Affaire: Construction du 3ème groupe scolaire à Saint Cyr
Sur Loire

LOT N°06 : MENUISERIES EXTERIEURES
BARDAGE - OCCULTATIONS

TITRE :
Synoptique Menuiseries alu/acier
Tous niveaux / RAL 7021 Mat

Carnet N° : S-01
Indice : A
Date : 25 Mai 2018

Vue de l'Extérieur
Repère EM 1
Façade Sud (niveau R+1)
Quantité 1

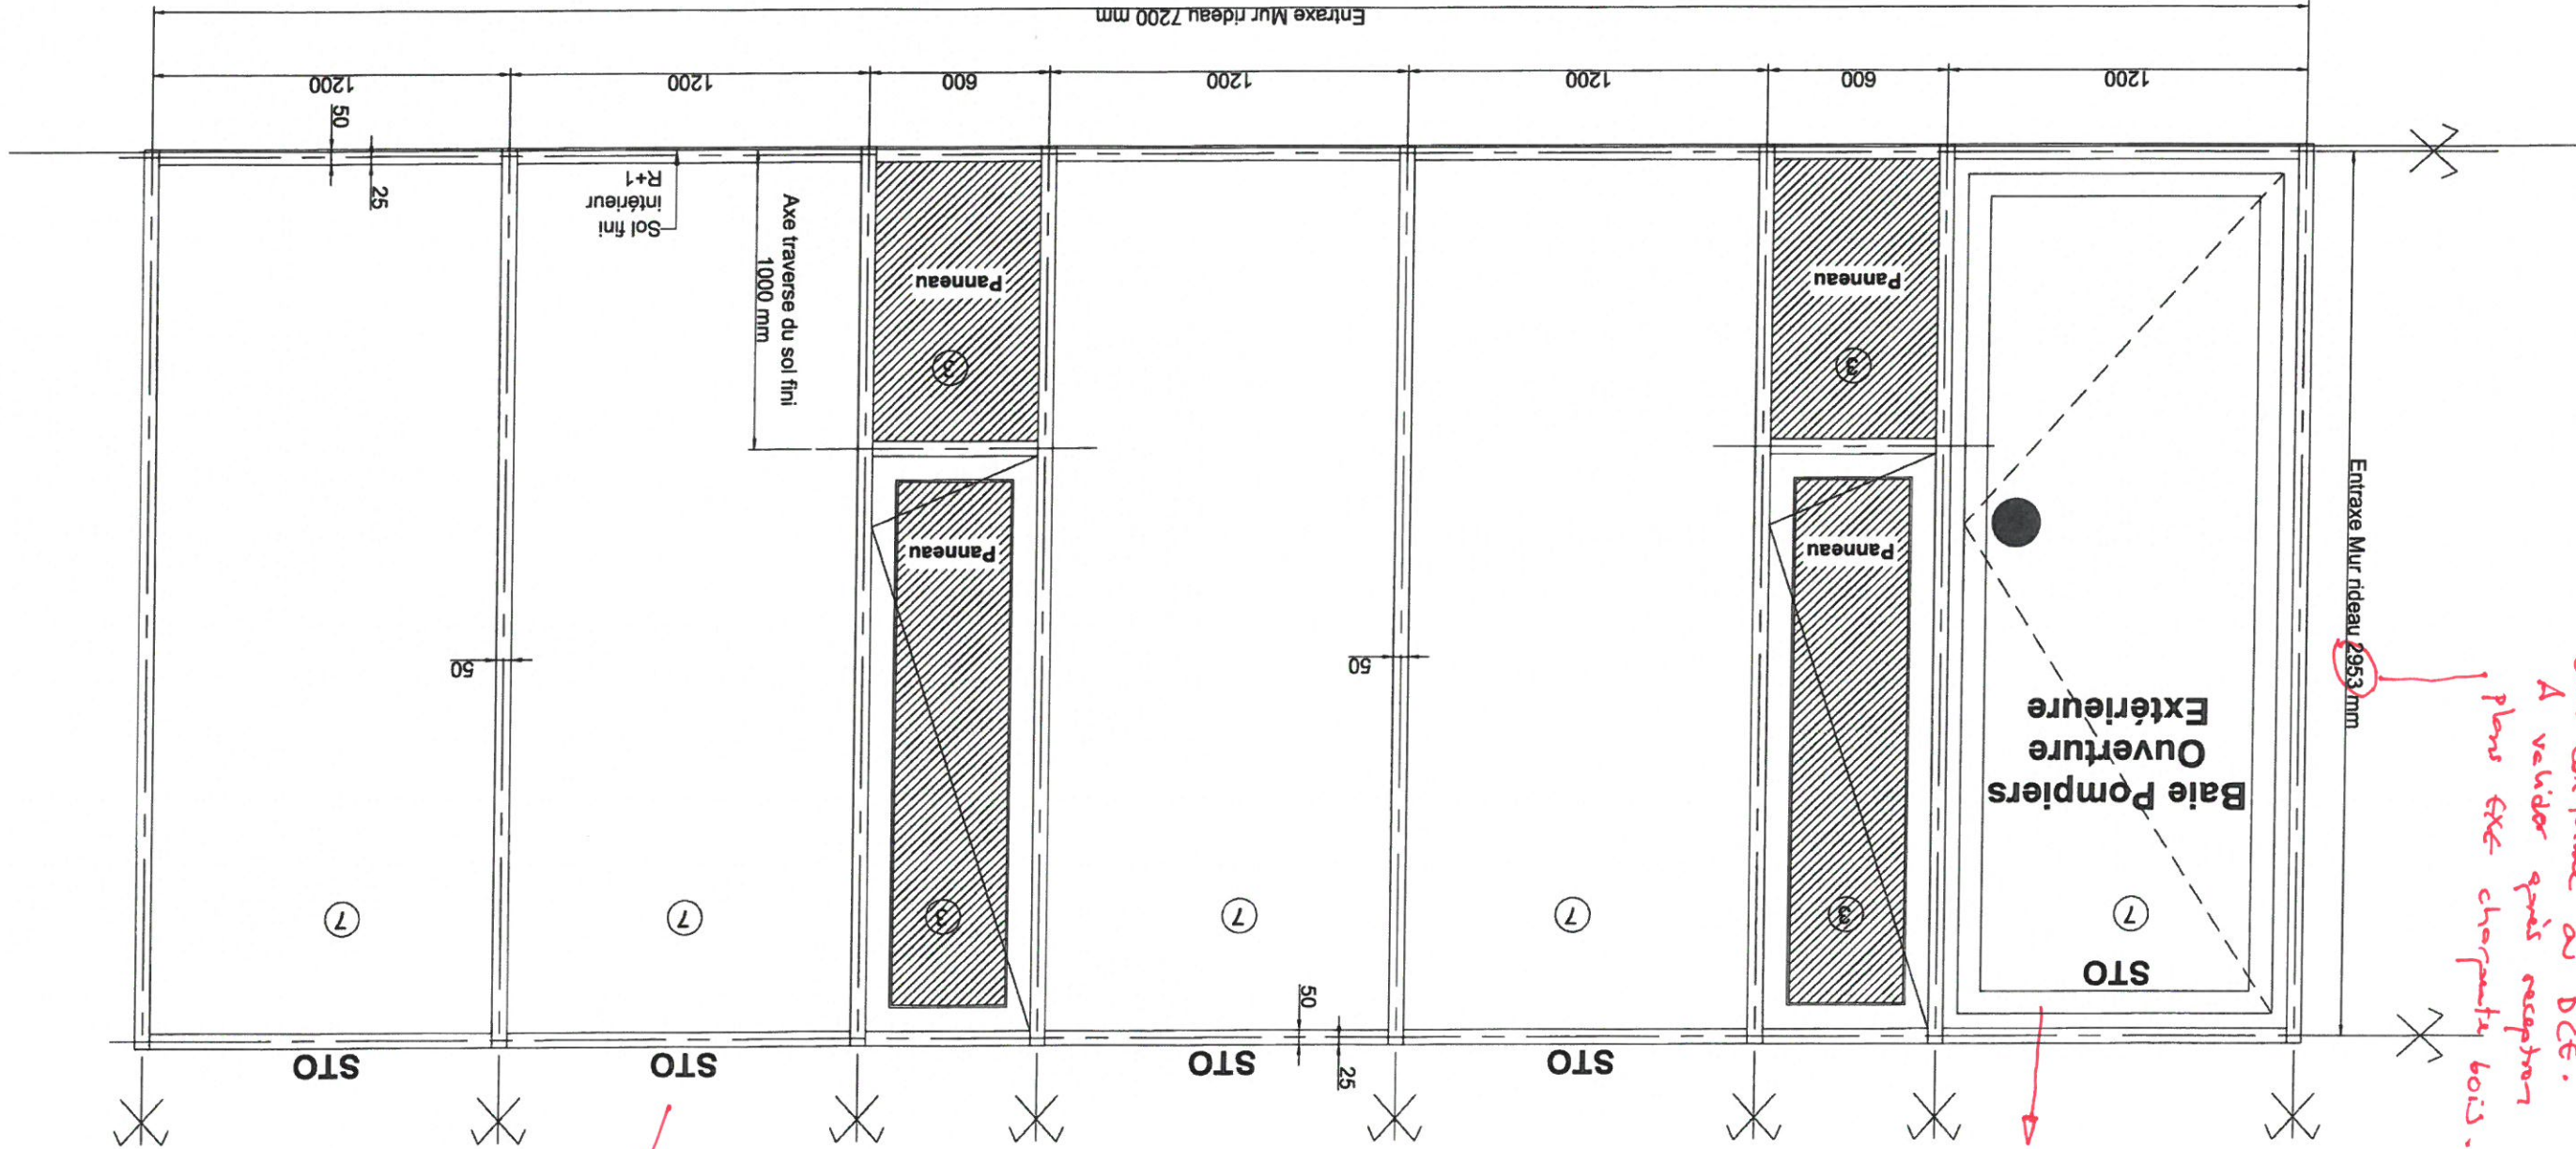
implantation ok.
sans ouverture ok.

ok. Conforme au DCE.
A valider après réception
plans exte charpente bois.

- sur plan, ouverture côté int!!
- possible ouvert caché??

voir détail
fixation store int

Vue de l'Extérieur
Repère EM 2
Façade Sud (niveau R+1)
Quantité 1

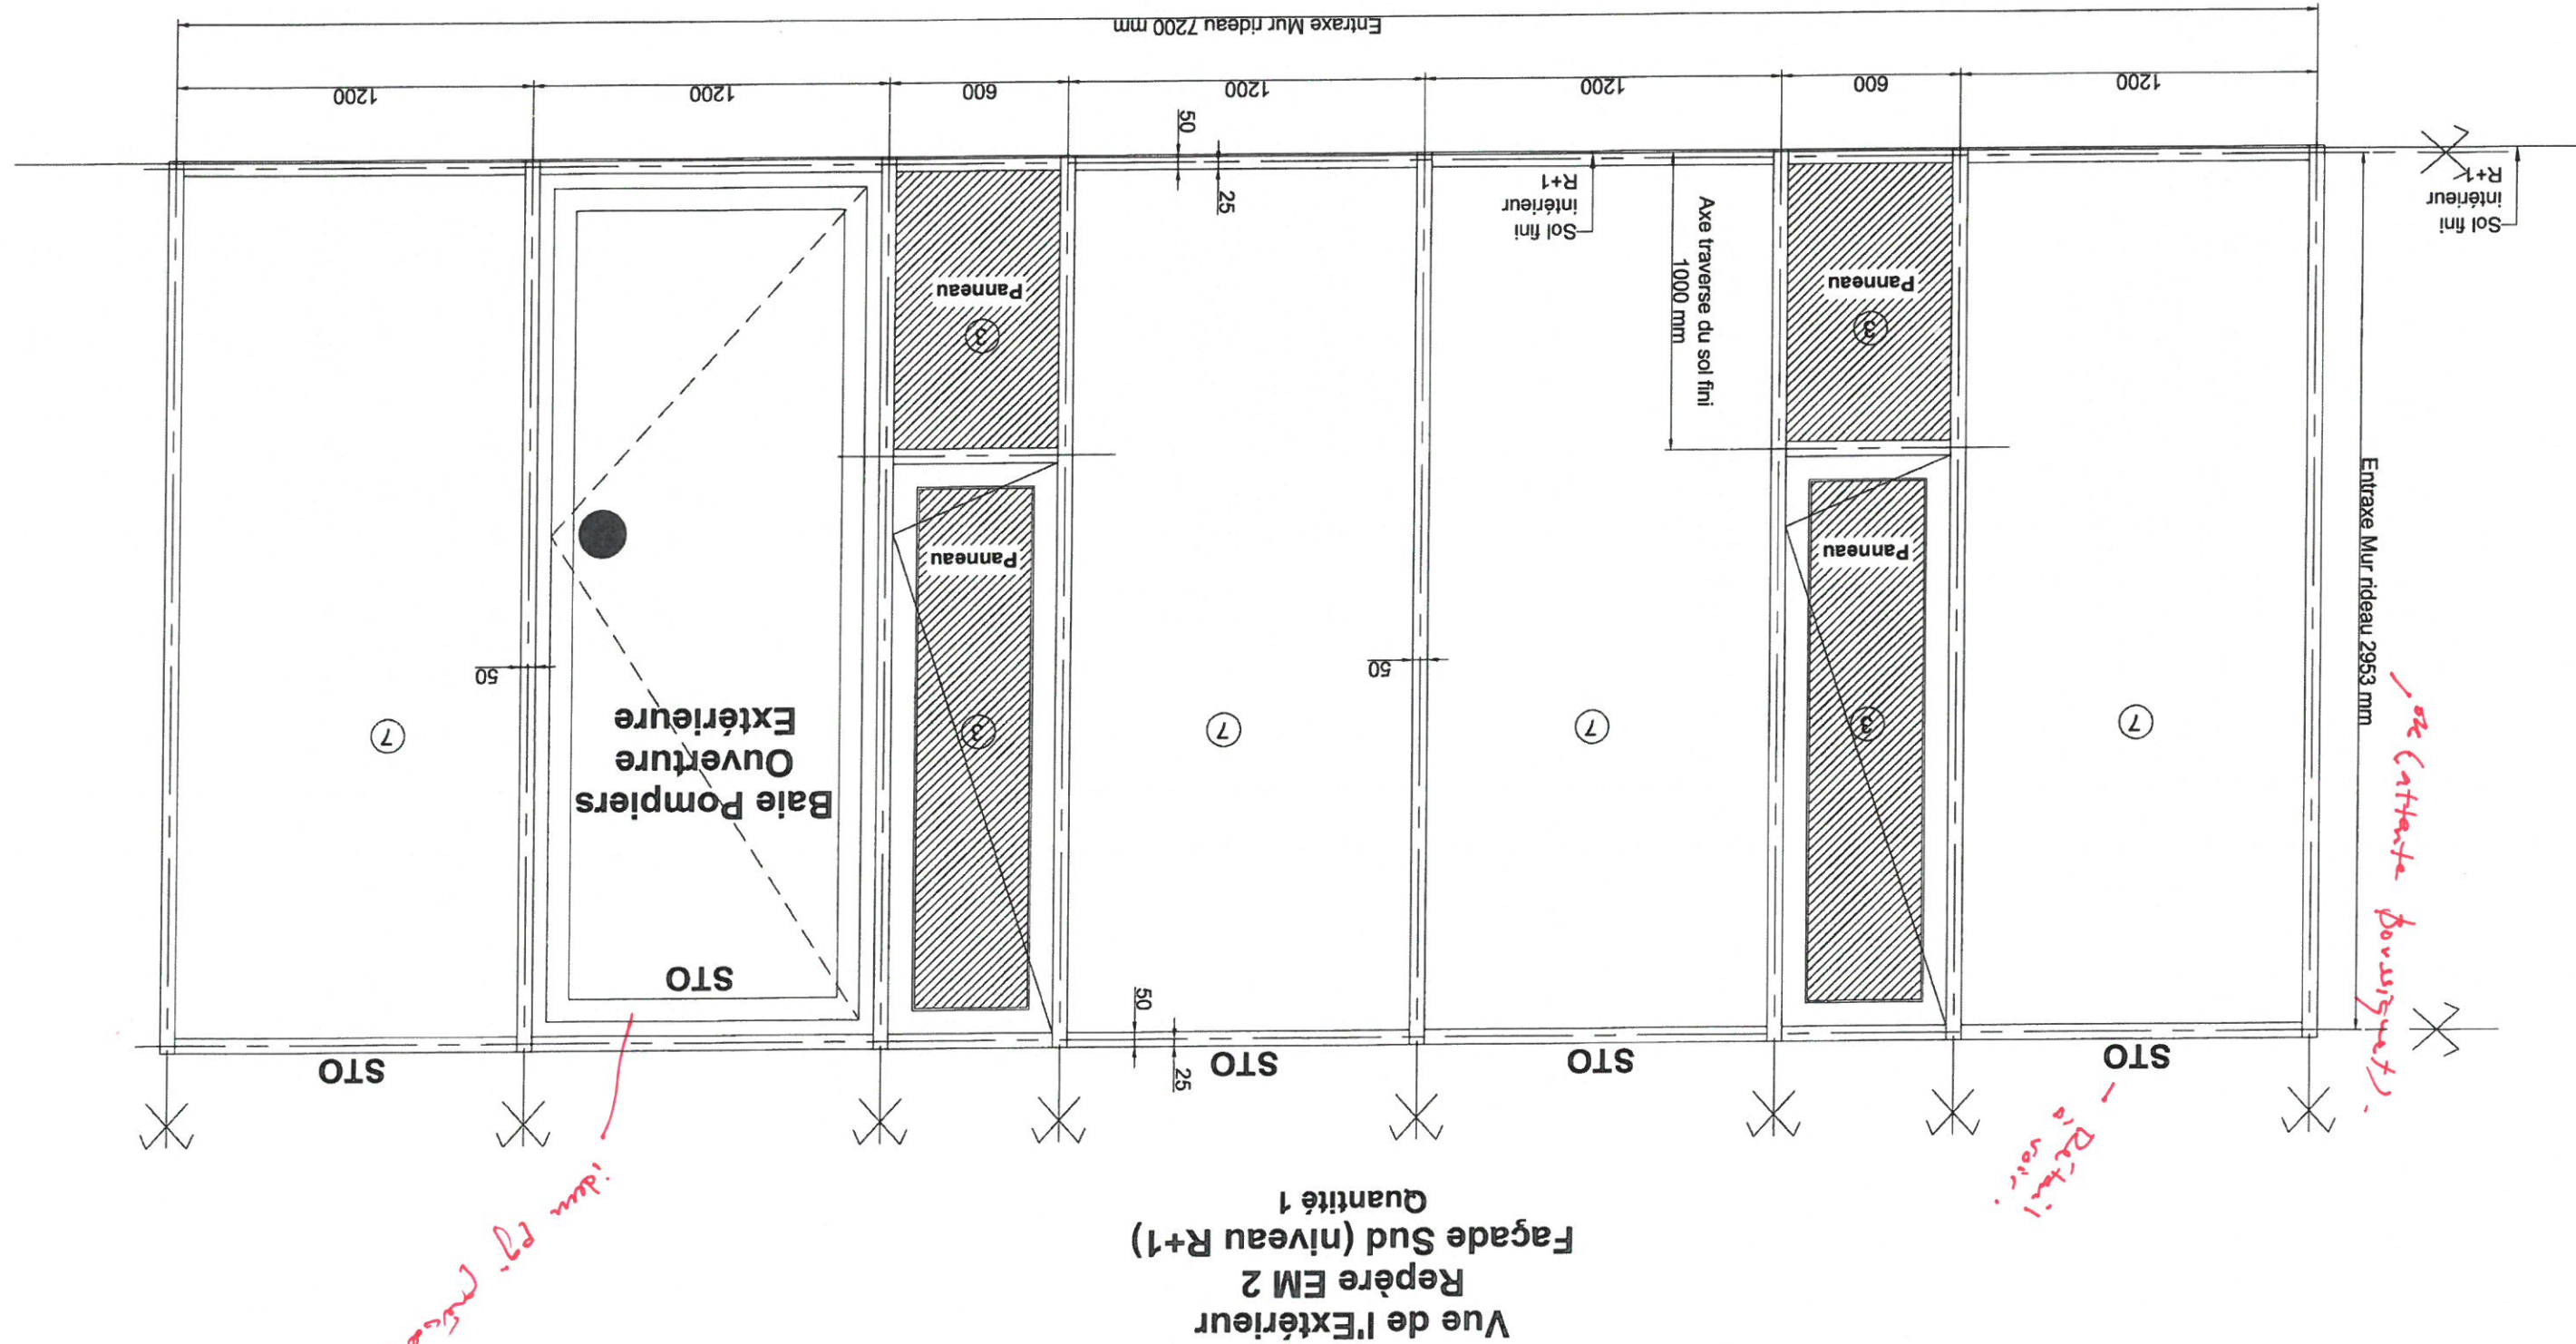
implantation ok.
sans ouverture ok.

DESIGNATION:
Elevation Mur rideau EM3

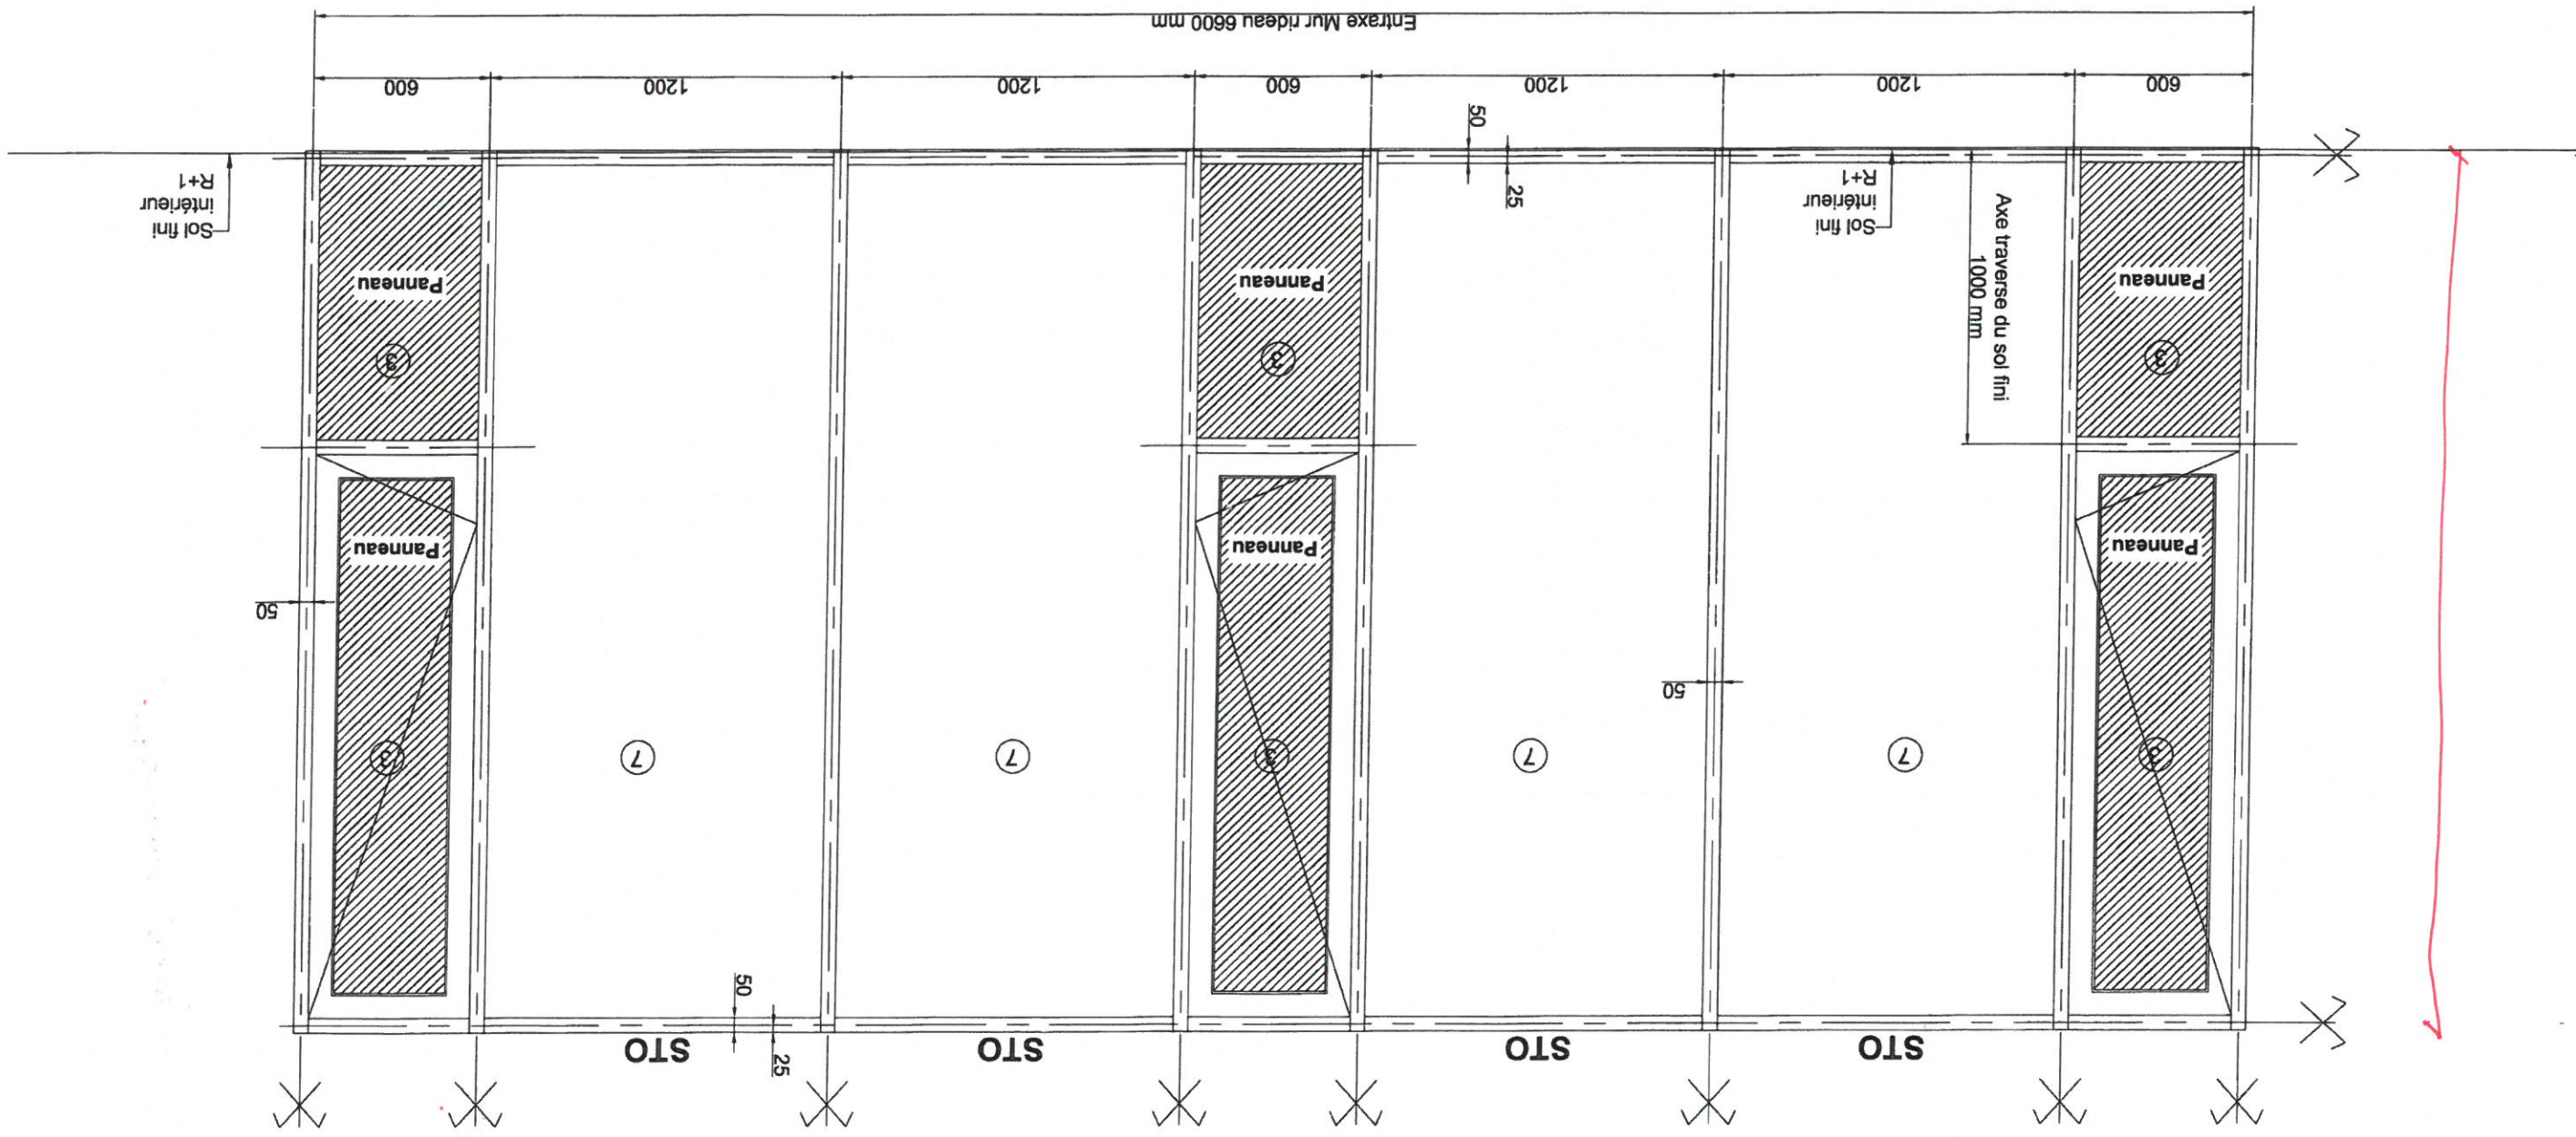
implantation ok.
sans ouverture ok.
